**MAGAZZINI ZANCHETTA
DI ZANCHETTA EFREM E C. S.N.C.
VIA CAMPI, 1
31010 MARENO DI PIAVE (TV)**

Modifica della ripartizione interna
della superficie di vendita di un
Parco Commerciale

INTEGRAZIONI ALLO STUDIO DI IMPATTO AMBIENTALE

Richieste dalla Sottocommissione VIA della Provincia di Treviso del 7 novembre 2011

3.3.1 Cantierizzazione: fase lavori 1

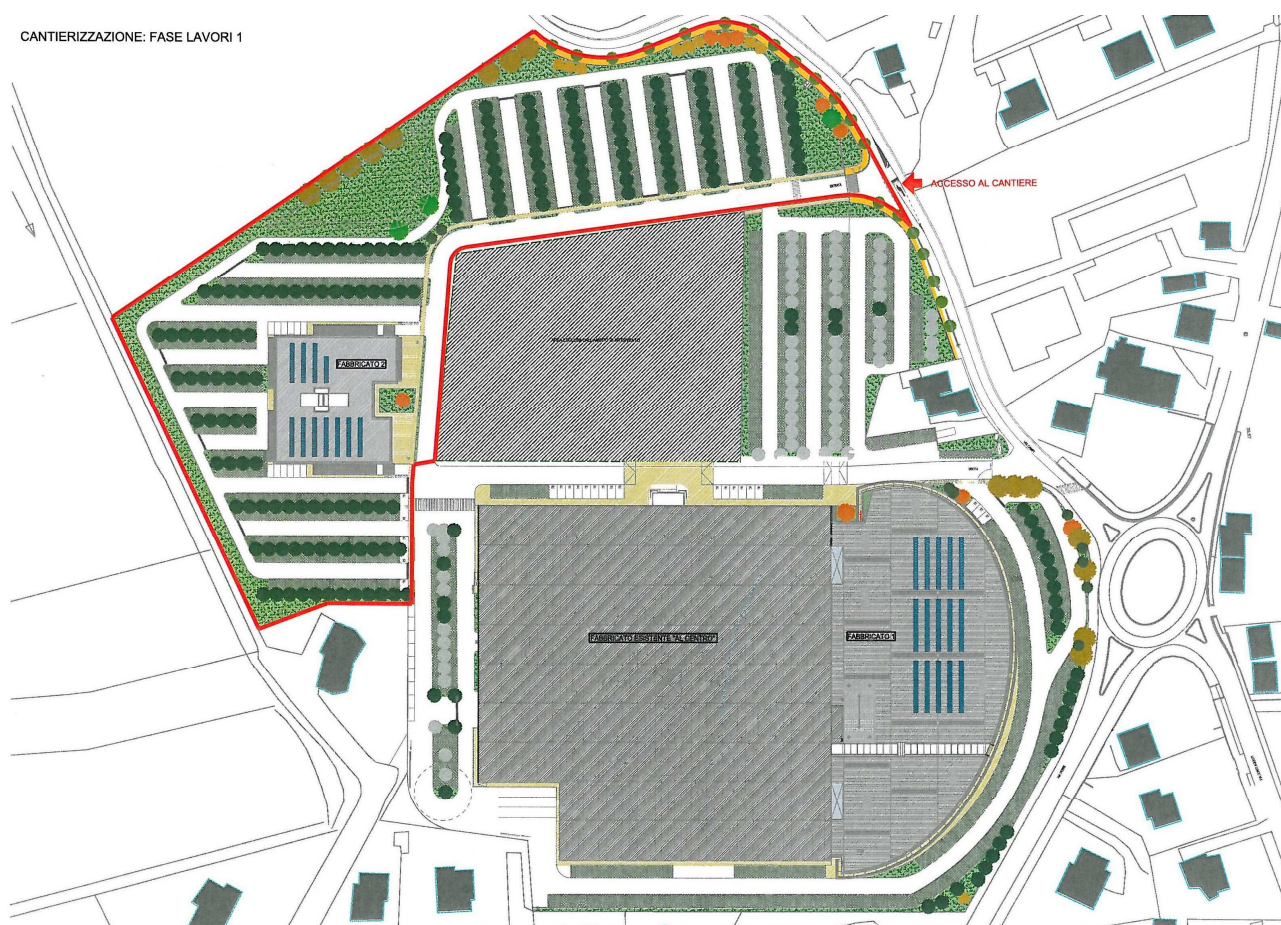
- 3. Si osserva che l'assenza di impatti da parte del cantiere non è supportata da motivazioni tecniche bensì da considerazioni descrittive. In ogni caso, considerata la durata del cantiere (24 mesi), è necessario che ne siano valutati gli impatti rispetto all'atmosfera, all'acqua superficiale e sotterranea, al suolo, al traffico veicolare, al rumore, prevedendo, se necessario, le relative mitigazioni.***

Gli interventi oggetto della fase riguardano l'esecuzione delle opere di urbanizzazione principali: realizzazione del nuovo ingresso al Centro Commerciale e delle nuove aree a parcheggio ricavate laddove attualmente si trova un'area incolta. L'area di intervento opportunamente delimitata (contornata in rosso nella figura seguente) e la realizzazione del nuovo ingresso che in questa fase lavori "servirà" solo l'accesso al cantiere, non interferirà in alcun modo con le attività presenti nel Centro Commerciale. Per il regolare sviluppo del cantiere l'organizzazione prevederà già nella prima fase di cantierizzazione la

corretta ubicazione degli allestimenti fissi di cantiere e l'attuazione di definite modalità gestionali ed operative che troveremo sempre presenti per tutta la durata delle lavorazioni in ogni ambito lavorativo; per non interferire con gli ambiti di intervento si prevede l'installazione dei baraccamenti di cantiere nell'area verde in prossimità dell'accesso al cantiere.

Fig. 1 – Aree di calcolo

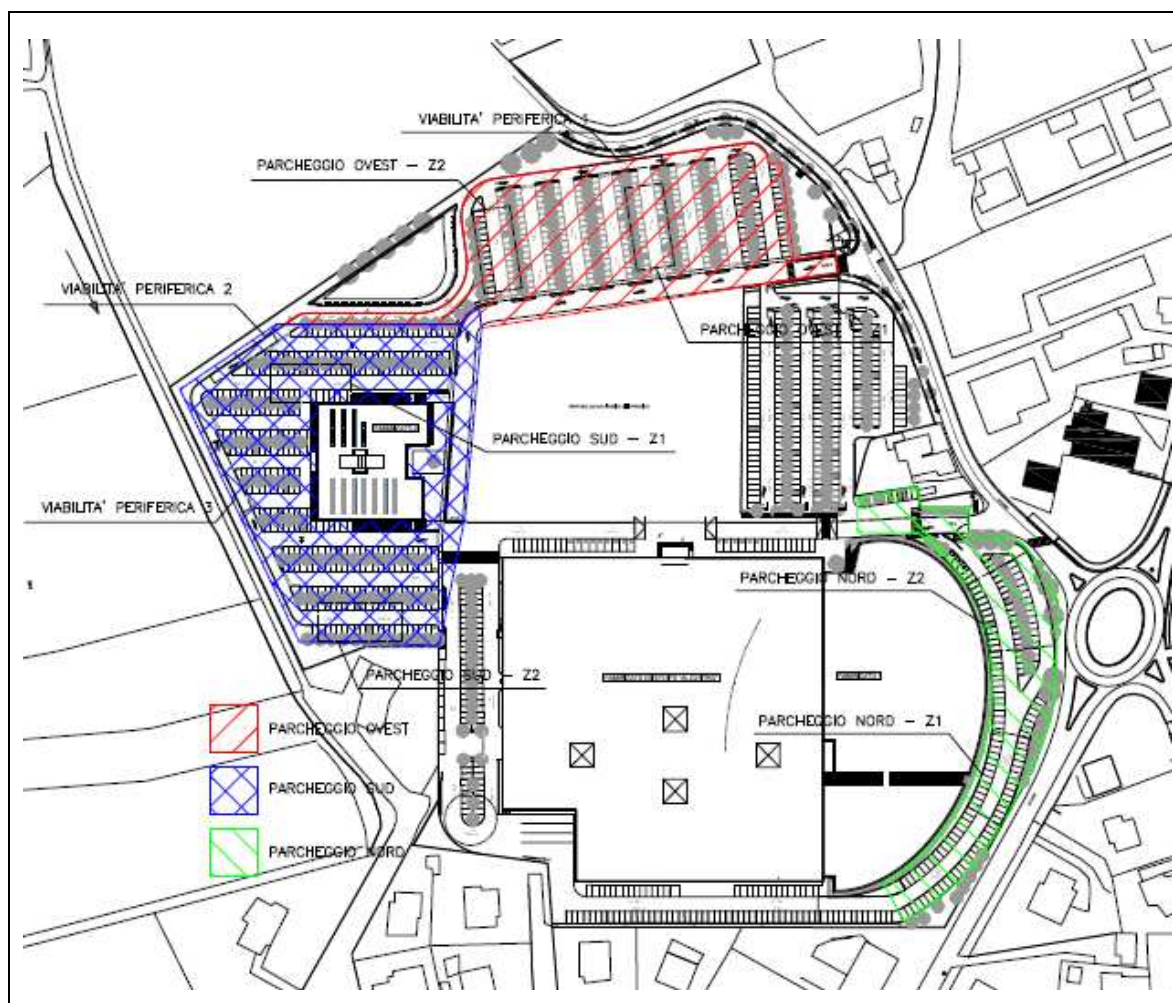
9. Valutare l'impatto luminoso, ai sensi della normativa vigente.

L'illuminazione esterna del centro commerciale già risulta conforme a quanto prescritto dalla Legge Regionale n.17 del 07/08/2009 come risulta dalla planimetria allegata (ALLEGATO N. 5). L'armatura stradale contrassegnata con il numero 4, che risulta obsoleta, è collocata nella facciata dell'edificio oggetto di ampliamento dell'edificio e quindi non sarà presente. Relativamente agli interventi di progetto l'illuminazione sarà realizzata con delle torri faro equipaggiate con proiettori asimmetrici, integrate lungo la viabilità da apparecchi di tipo stradale su palo di tipo conforme alle prescrizioni della Legge Regionale n.17 del 07/08/2009. Ciascun apparecchio è dotato di sistema autonomo per la riduzione del flusso emesso dalla lampada nei periodi di non utilizzo, in cui il Centro Commerciale è chiuso al pubblico.

Si riportano in questa sede le verifiche illuminotecniche effettuate in conformità alla norma UNI 11248 (2007) ed UNI EN 13201-2/4 relativamente alle principali tipologie di installazione previste nel presente progetto, con riferimento alle zone di calcolo riportate nella figura 1.

Le aree oggetto del progetto, utilizzate come parcheggio sono state classificate in base alla UNI 11248 considerandole come zone con traffico a velocità limitata (max 30km/h) e con presenza di pedoni, quindi è stata attribuita la categoria illuminotecnica di riferimento S3. La **categoria illuminotecnica di progetto** è stata assunta pari ad **S2**, ed è stata determinata partendo dalla categoria di riferimento, mediante una valutazione del rischio basata sui parametri di influenza indicati nella norma. In particolare si è considerato un aumento di 2 livelli di categoria, per la presenza di attraversamenti pedonali (e comunque la presenza diffusa di pedoni anche con carrelli su tutta l'area) e per la necessità di garantire un livello superiore di sicurezza personale agli utenti del parcheggio vista l'estensione e la mancanza di presidio, ed una diminuzione di 1 livello perché le lampade utilizzate hanno una resa di colori $Ra > 60$.
